Projet d'aménagement d'un parc éolien dans la MRC de L'Érable

Étude d'impact sur l'environnement déposée
à la ministre du Développement durable,
de l'Environnement et des Parcs

QUESTIONS ET COMMENTAIRES COMPLÉMENTAIRES

Projet 605576
Juillet 2009
Rév. no. 00

Carte 3
Localisation des habitats potentiels
du martinet ramoneur

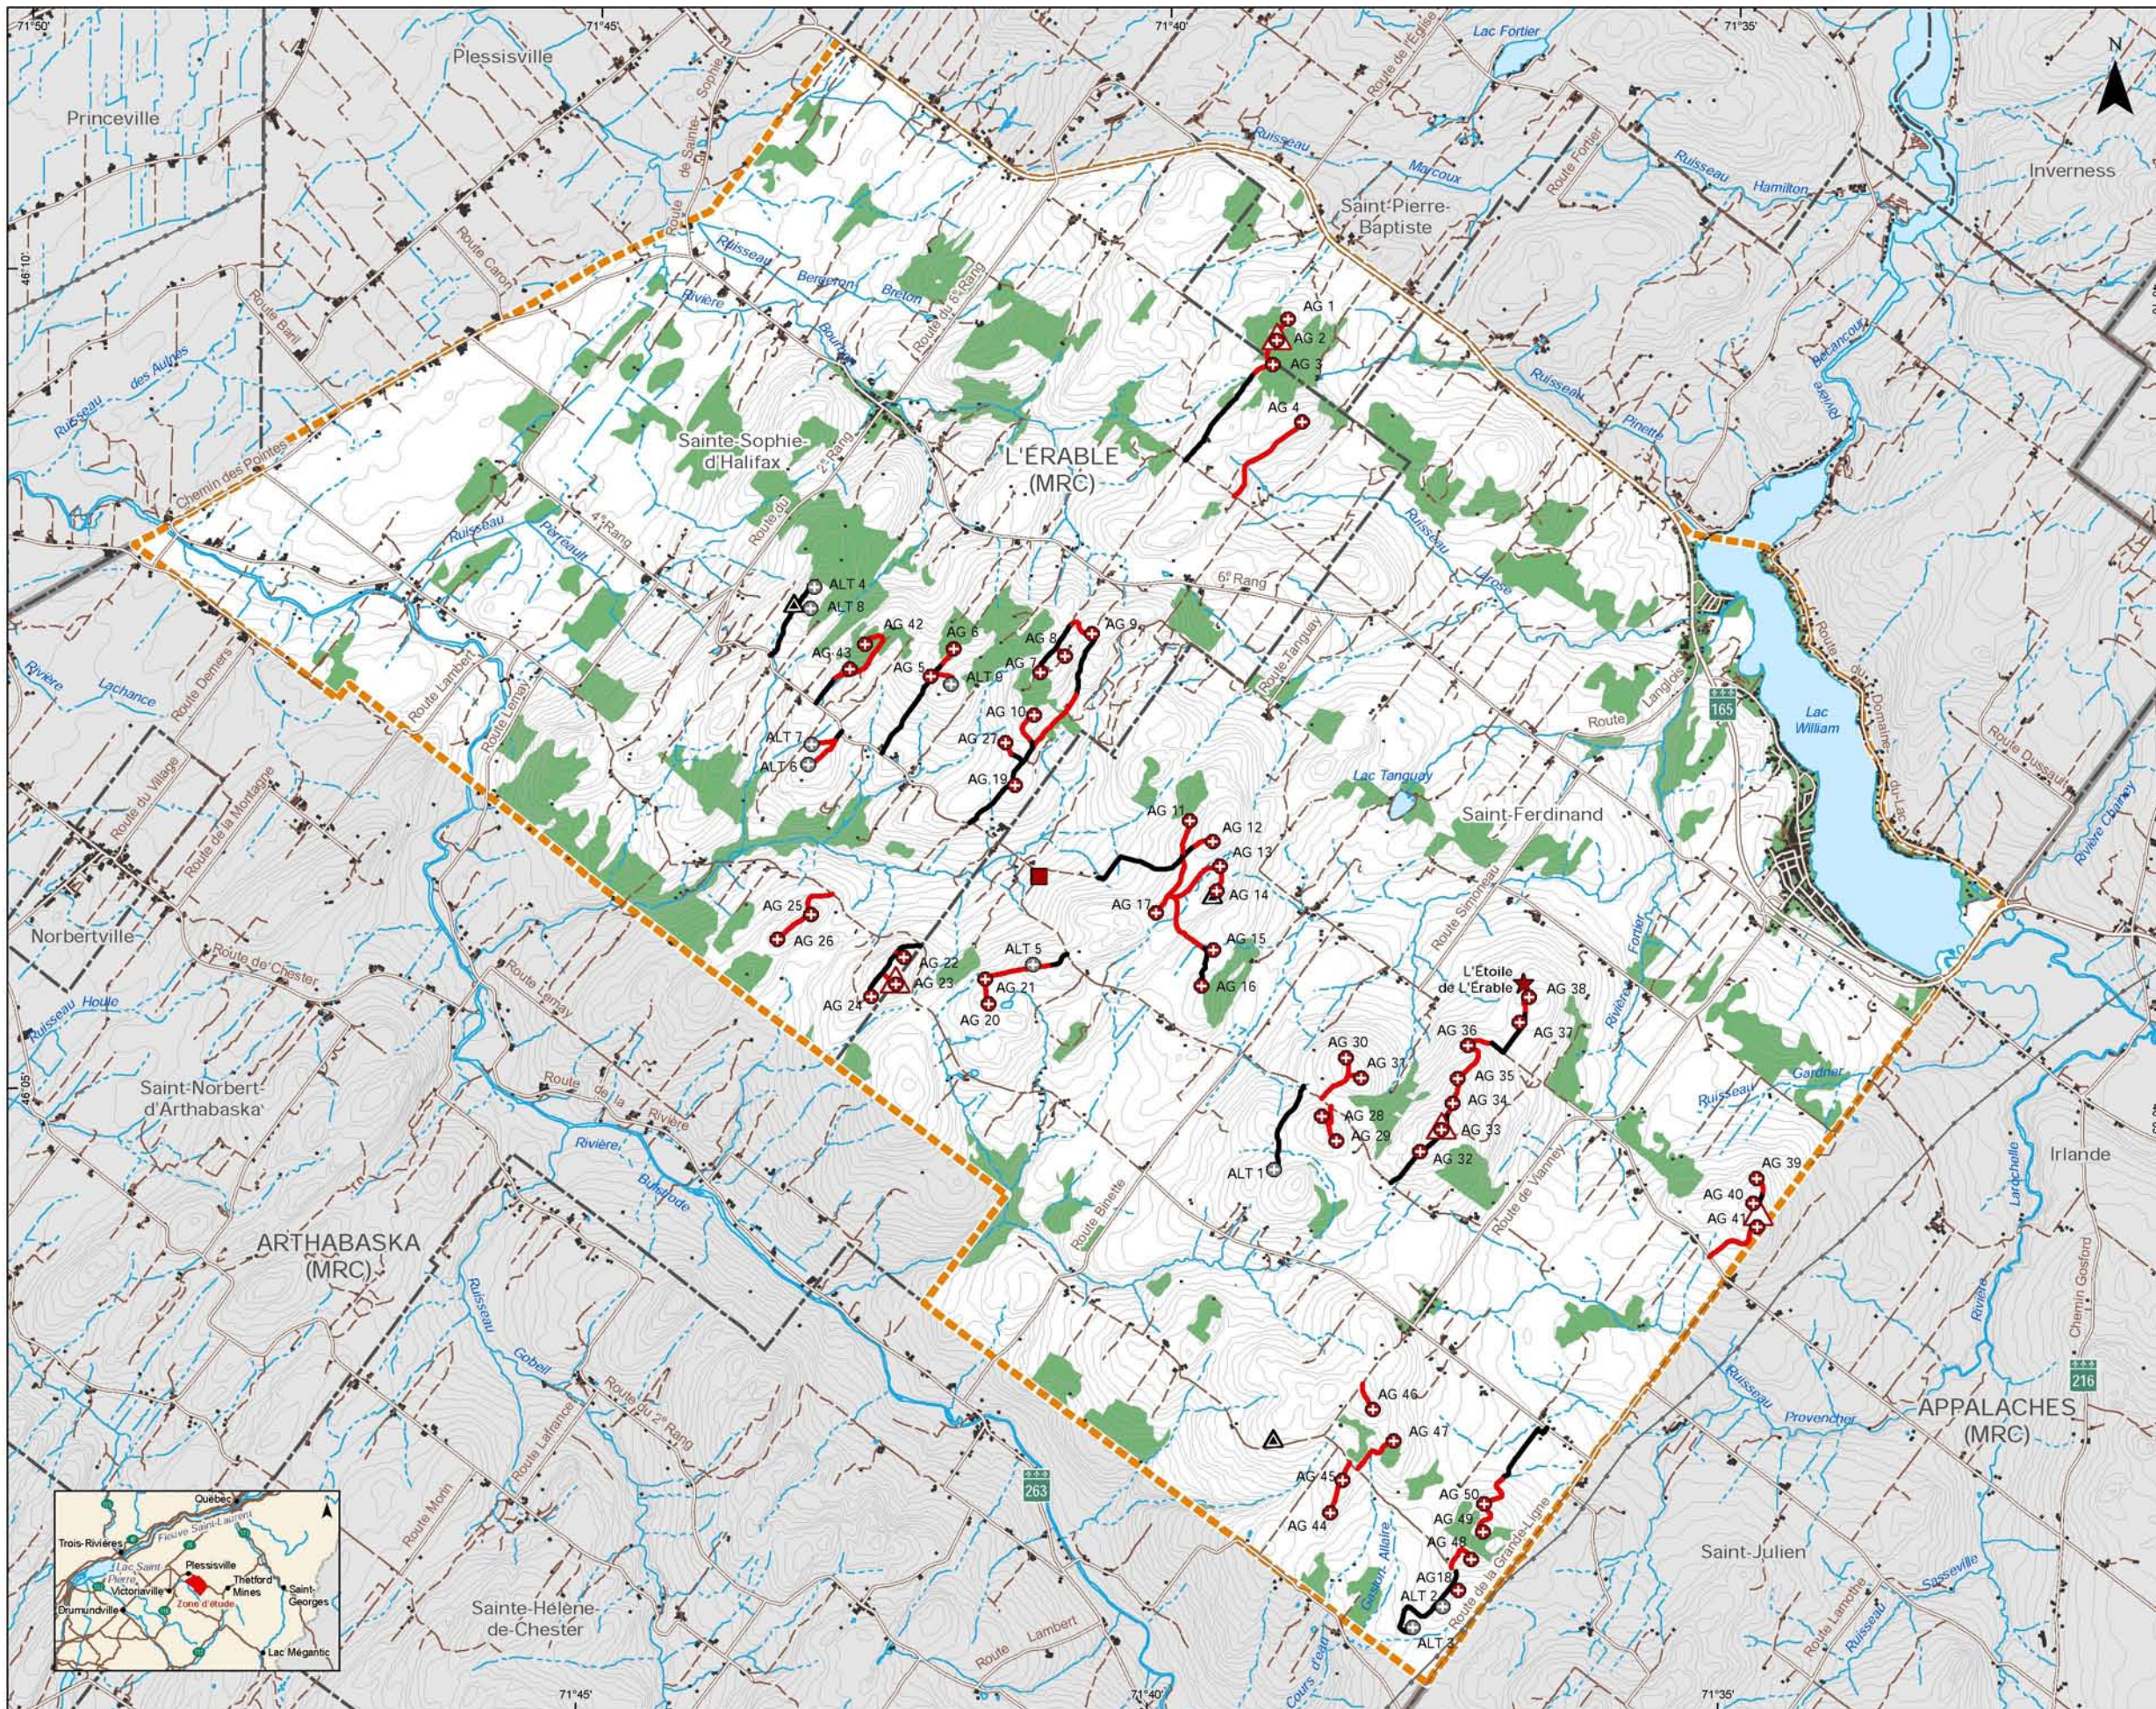
À la réponse de la QC-33, vous avez défini et localisé les habitats potentiels pour la paruline du Canada dans la zone d'étude ainsi que les impacts potentiels du projet sur ceux-ci. Environnement Canada recommande de faire le même exercice pour d'autres espèces à statut particulier, soit l'engoulevent d'Amérique, le martinet ramoneur et le moucherolle à côtés olive, car selon l'Atlas des oiseaux nicheurs du Québec, ils sont tous susceptibles de nicher dans la zone d'étude. Cette analyse pourrait permettre l'application de mesures d'atténuation telle que la modification du tracé d'un chemin afin de réduire la perte d'un habitat spécifique si nécessaire.

Le martinet ramoneur est protégé par la *Loi sur les espèces en péril* en tant qu'espèce menacée. Son habitat de reproduction est aujourd'hui surtout associé aux zones urbaines et rurales où les cheminées sont disponibles comme site de nidification et de repos (Gauthier et Aubry, 1995). Une partie de cette population utilise probablement encore les arbres creux des vieilles forêts. Les données du portrait forestier à notre disposition (Activa Environnement, 2008) suggèrent que les centres urbains et les peuplements de résineux, de feuillus et mélangés âgés de plus de 70 ans pourraient correspondre aux habitats potentiels de cette espèce, ce qui équivaut à 2 343 ha (carte 3). Dans l'ensemble, environ 4,33 ha de ces habitats seront perturbés lors de la construction du parc (tableau 1). Ainsi, en regard de l'habitat disponible pour cette espèce, nous n'appréhendons pas d'impact particulier pour celle-ci.
